Argumentaire pour que soit rétabli le quatrième paysage

avec l'arborisation des stations
et demandes diverses
le long du parcours du tramway

Ce dossier est réalisé par Alain Beyrand,

03 - Marne

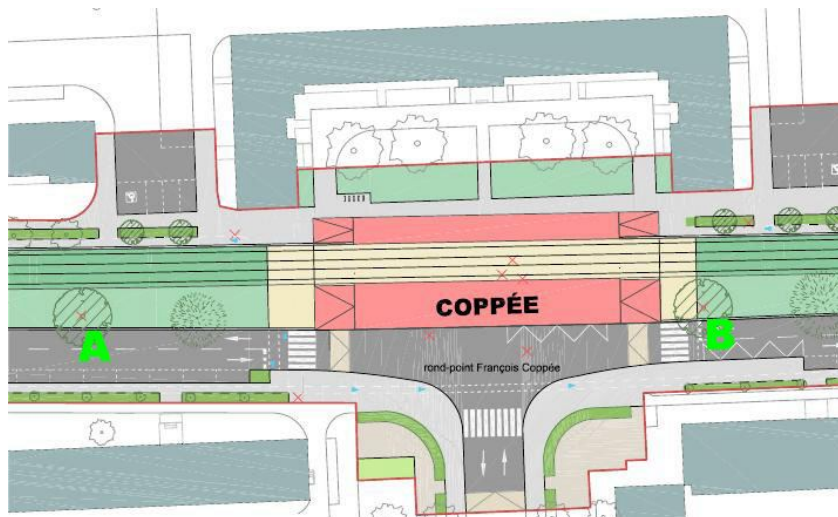
Remarque : dans l'étude d'impact (E4, page 47), des bosquets sont prévus, ce qui n'empêche pas de mettre des arbres...

Bilan : 12 arbres à planter [0-0-0-0-12] [[0-0-0-0-12]]

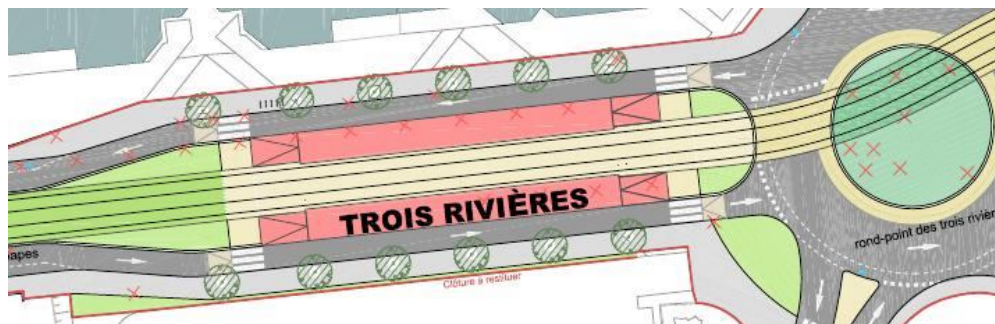
➔ Je demande que soient conservés 10 cèdres de l'avenue de l'Europe dont l'abattage est injustifié et qu'en soit planté 1.

➔ Je demande que les 23 arbres à abattre sur les bords de l'avenue de l'Europe soient conservés

Bilan : 11 (5+6) arbres abattus, 33 (10+23) gardés, 9 (8+1) à ne plus planter, 12 à planter [5-0-0-0-12] [[11-33-9-0-12]]

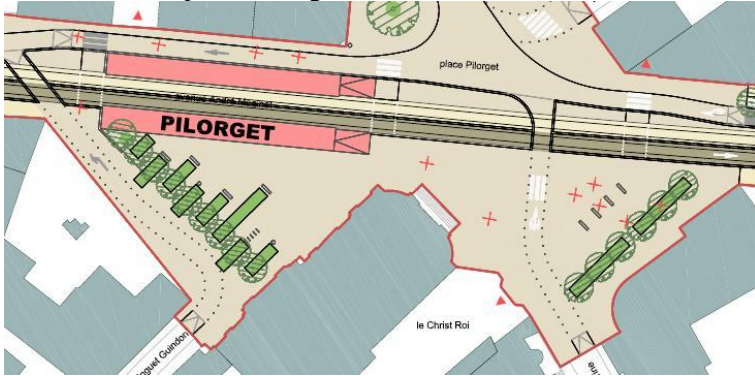
C'est un exemple où tout est d'abord abattu, puis la ligne est tracée. Alors qu'il serait possible de partir du postulat qu'on garde les arbres et ensuite on trace la ligne. Sont concernés en haut du plan, 8 arbres (10 autres doivent être abattus) et en bas 4.

➔ Je demande à ce que le tracé à la station des Trois Rivières soit légèrement modifié pour sauver les arbres qui l'entourent

➔ Je demande que 5 arbres du rond-point des Trois Rivières soient sauvés et que 2 y soient plantés

Bilan : 14 (10+4) arbres abattus, 17 (12+5) gardés, 6 (4+2) arbres à planter [0-8-0-0-4] [[14-17-0-0-6]]

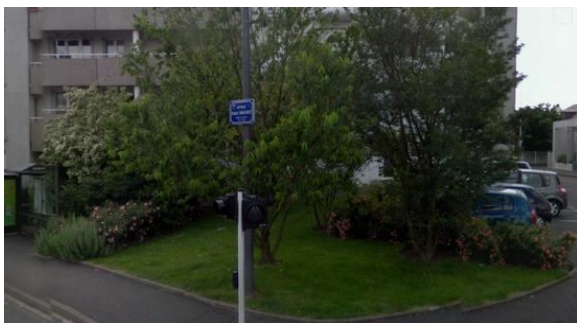
Commençons par l'arrivée de la rue Pinguet-Guindon (en bas à gauche). Je comprends qu'il y a besoin d'aménager une voie pour que les voitures "remontent" l'avenue Maginot. Mais pourquoi donc supprimer tous les arbres de la propriété privée acquise ? (qui ne sont même pas marqués par des croix rouges). il semble qu'il y ait là environ une dizaine d'arbres qui ne gênent pas la nouvelle voie, ni la station elle-même, et, disons, 6 à abattre de façon justifiée, donc 16 croix rouges oubliées. Et ce sont de beaux arbres dans un écosystème mature, il y a là de quoi faire un joli jardinet donnant sur la station, quelle chance ! Et quel gâchis de tout raser pour mettre du bitume / béton / carrelage et 9 pousses avec des haies. C'est une opération d'aseptisation où l'argent public est gaspillé, alors qu'il y a si bien à faire avec ce qui est déjà en place... Un arbre n'est pas un produit de consommation qu'on jette et qu'on rachète quand il n'entre plus dans les normes... Nous avons là des sujets adultes, très bien placés pour des bienfaits immédiats à la collectivité. Avec en plus une histoire, celle du jardin privé qui existait là avant... Et j'ajoute 3 arbres à planter (au lieu de 9) en continuation, le long de l'église, sur l'ancienne voie.

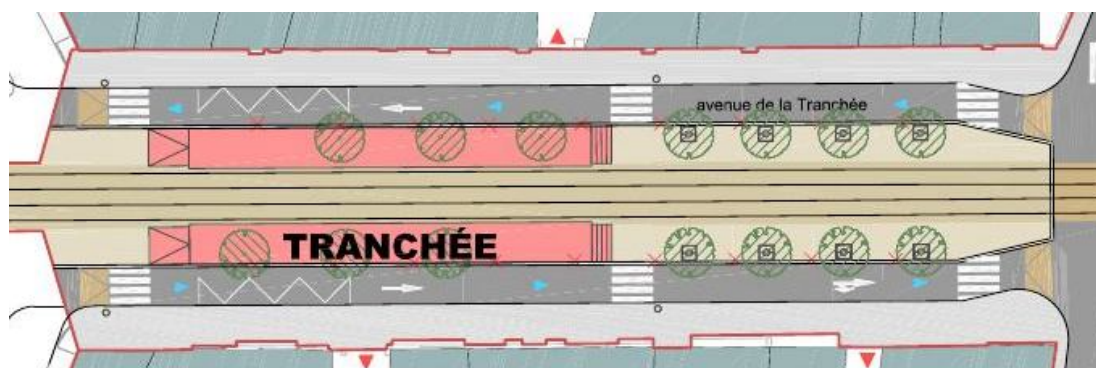
➔ Je demande à ce que soient gardés les arbres de l'avenue Maginot

➔ Je demande, au carrefour de la rue Pinguet-Guindon, que soit gardés la plupart des arbres de la propriété privée pour en faire un jardin, avec quelques arbres en plus le long de l'église

Bilan : 11 (6 +4+1) arbres abattus, 72 (56+10+5+1) arbres à garder, 57 (48+6+3) à ne plus planter, 17 (3+3+1+10) (dont 6 prévus) à planter [0-0-0-0-10] [[11-72-58-6-11]]

08 - Tranchée

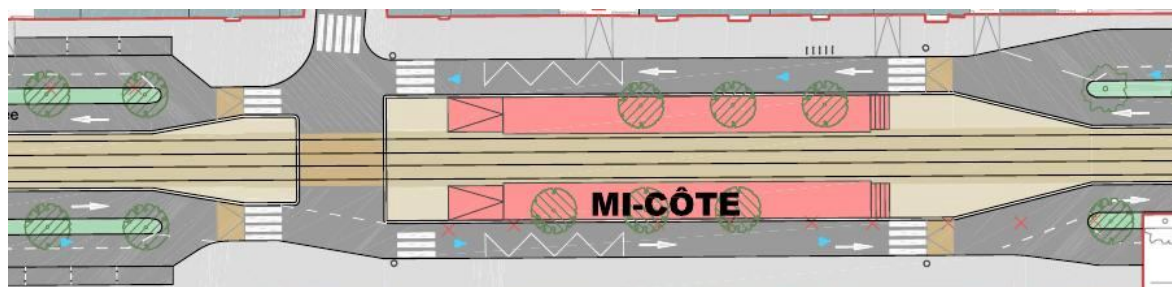
Sur le côté Est (en haut), 9 arbres doivent être supprimés. Sur le côté Ouest (en bas), 9 arbres doivent aussi être supprimés. Voyez-les sur cette photo de Google-Street :

Certes ils ne sont pas remarquables, certes ils sont jeunes (mais tout de même bien plus âgés que ceux de l'avenue Maginot), mais ils ne gênent pas, ils sont plantés sur la station pas loin de son bord extérieur, comme place Jean Jaurès. Il y a la place pour mettre un abri-tram entre 2 d'entre eux. Ils peuvent donc être sauvés comme place Jean Jaurès. Et cela évite de planter 14 arbres.

Bilan : 18 arbres à garder, 14 à ne plus planter [0-18-14-0-0] [[0-18-14-0-0]]

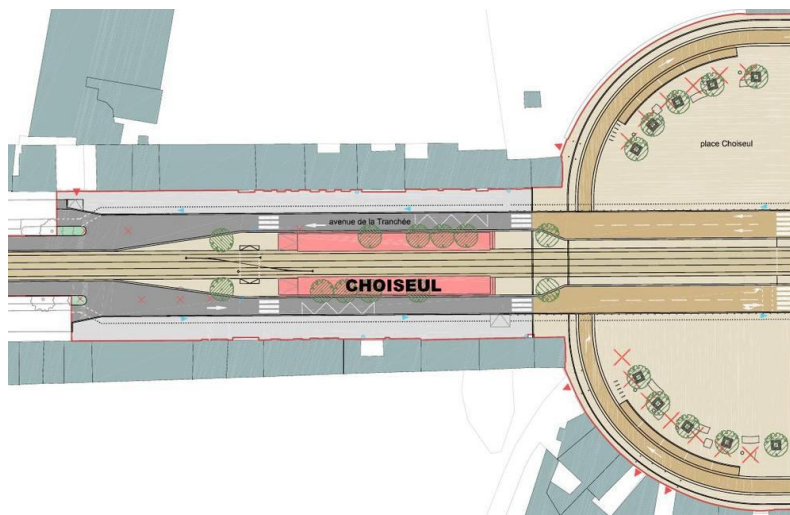
Voyons maintenant ce qui se passe à l'ouest (en bas) où 9 arbres doivent être supprimés. On les voit ici :

Au passage, on remarque que les voyageurs à gauche, là où sera l'abri-tram Est, sont à plaindre, en pleine chaleur, ils ne bénéficient pas d'ombre ; il serait bon d'améliorer leur situation... ; on note aussi qu'esthétiquement il y a un déséquilibre Est-Ouest qu'il serait bon de réduire.

Ce sont 9 beaux arbres, 7 sur la station, 2 en dehors, il sont dans la même disposition que place Jean Jaurès, je ne comprends donc pas pourquoi on les supprime (il n'y a donc plus besoin d'en planter 3 nouveaux), sauf les 2 hors station, le 2ème étant tangent, mais il est bon qu'il soit remplacé par un arbre moins dans le passage, comme l'indique le plan.

Bilan : 7(1+3+3) arbres abattus, 9 gardés, 5 (2+3) non plantés, 12 plantés (dont 3+3+7+3 prévus)[0-7-3-3-3] [[7-9-5-16-3]]

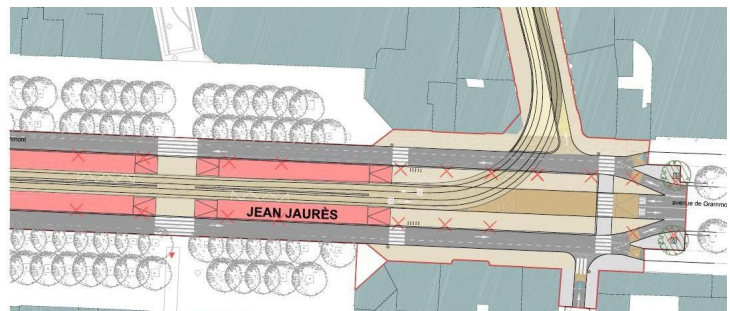
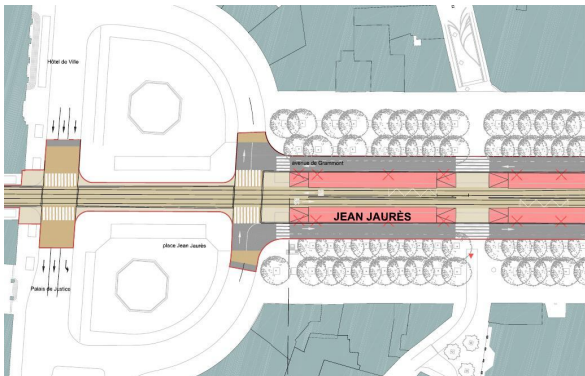
Le quatrième paysage a une logique et il convient de la pousser jusqu'au bout... et de se débarrasser de ces palmiers quasiment stérilisés, mobiliers urbains en pots, qui n'ont pas leur place dans les coulées de jardins de la Loire qui devraient accompagner le tramway (palmiers qui ont été acceptés par un Architecte des Bâtiments de France qui ne sait pas traiter les questions environnementales, on le voit ici).

➔ Je demande que le quatrième paysage pousse sa "conquête végétale" jusqu'au cœur de la cité en arborant la station Nationale et les deux précédentes, ainsi que le long de la rue Nationale, là où c'est possible, notamment là où il y a des arbres en pots.

Bilan : 34 (12 pour la station + 3 + 3 + 4 + 12) arbres à planter [0-0-0-0-12] [[0-0-0-0-34]]

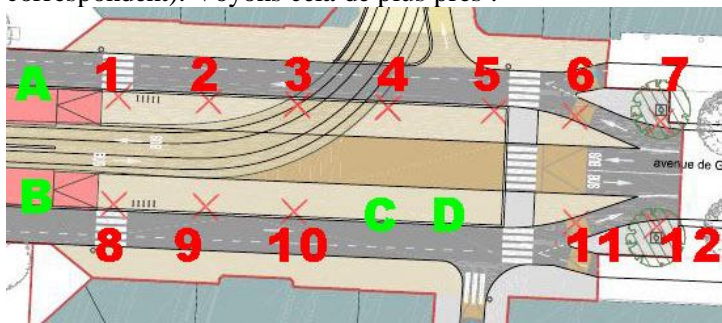
La première question à se poser est de se demander s'il est bien nécessaire de sauver ces arbres. Oui. D'abord parce que ce sont de beaux arbres. Ensuite, l'avenue de Grammont et son ombrage continu de vieux platanes est un symbole de

- Doivent être conservés : 1, 2, 8, 9, 10
- Peuvent probablement être conservés : 4, 5, 7, 12
- Doivent être abattus : 3, 6, 11
- Devraient être plantés : C, D
- Pourraient être plantés : A, B

➔ A la station Jaurès et jusqu'à l'avenue Charles Gille, je demande que 21 des 24 platanes à abattre soient conservés, que 3 soient abattus et 4 plantés

Bilan : 3 arbres abattus, 21 gardés, 4 plantés [0-12-0-0-0] [[3-21-0-0-4]]

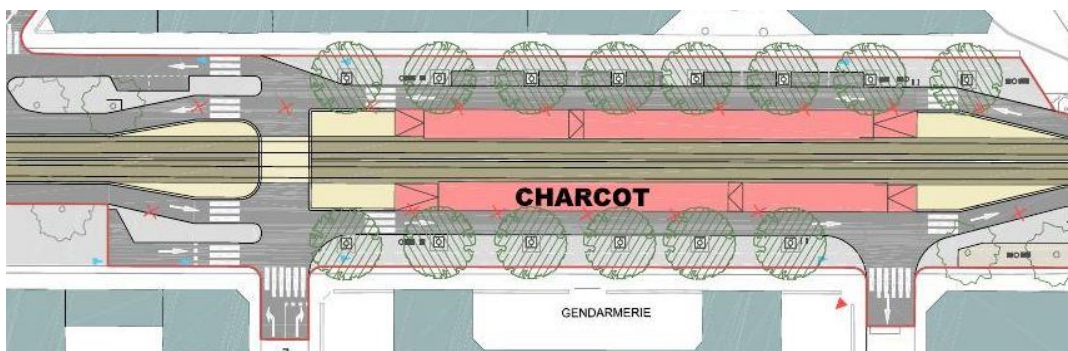
Le "croquis d'ambiance place Tulasne" (ci-dessus, étude d'impact E4 page 77), malgré l'habile coup de crayon, ne fait que confirmer la laideur stalinienne de la place de la Liberté, sans arbre (seulement des arbrisseaux au pourtour) et un rond point complètement nu à l'intersection de l'avenue de Grammont. Cet aspect massif et vide, que les tourangeaux n'aiment pas, serait renforcé par une station de tram sans arbre ? Il est vrai qu'en mettre, comme je le demande, romprait cette rigueur aseptisée, heureusement ! Peut-être cela donnera-t-il envie, plus tard d'amener un peu du quatrième paysage sur cette place désertée qui pourrait alors devenir un lieu de rencontre...

D'ailleurs, pourquoi ne pas en profiter pour arborer ce rond-point où passe le tramway ? 3 arbres par exemple, il combleront par un petit pointillé le trou dans l'alignement des platanes de l'avenue de Grammont. Il serait même bon d'en profiter pour aller au delà et ombrer les stations de bus, qui en ont besoin, car l'alignement a été détérioré ces dernières années, même s'il y a eu des plantations sur les côtés. Mais je passe, ça ne concerne pas vraiment le tramway.

Bilan : 27 arbres abattus, 26 gardés (dont 17 arbrisseaux et les 3 oubliés de la photo ci-dessus), 35 plantés (23 + 12 + 3) (dont 23 prévus) [17-26-0-12-12] [[27-26-0-23-15]]

20 - Valandon

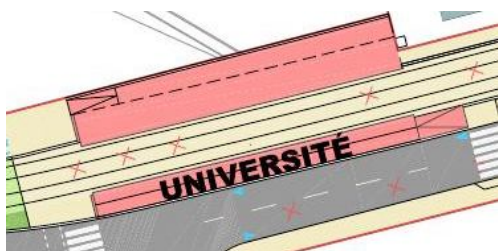
Le plan prévoit 4 arbres supprimés et 5 ajoutés à côté de la station. Ca n'empêche pas de l'arborer de 12 autres. Juste après la station se trouvent 12 croix rouges d'arbres supprimés et 25 plantations :

Un très beau peuplier, le premier des trois peut être sauvé, il ne gêne personne... Sauf les services techniques de la ville qui poursuivent féroce­ment les peupliers, ne ratant pas une occasion de les supprimer, tellement ils seraient dangereux... alors qu'ils sont bien considérés à côté, par exemple à St Pierre des Corps... Dans le prolongement des trois peupliers, plus à droite, se trouve un cèdre d'âge mur qui est trop près du bord du tracé. Or le tracé, à cet endroit peut être modifié pour être légèrement décalé à gauche (l'Est), ce qui éloigne aussi le peuplier.

➔ Je demande que le premier des trois peupliers, le plus haut, soit sauvé, et que le tracé soit légèrement modifié pour sauver le cèdre
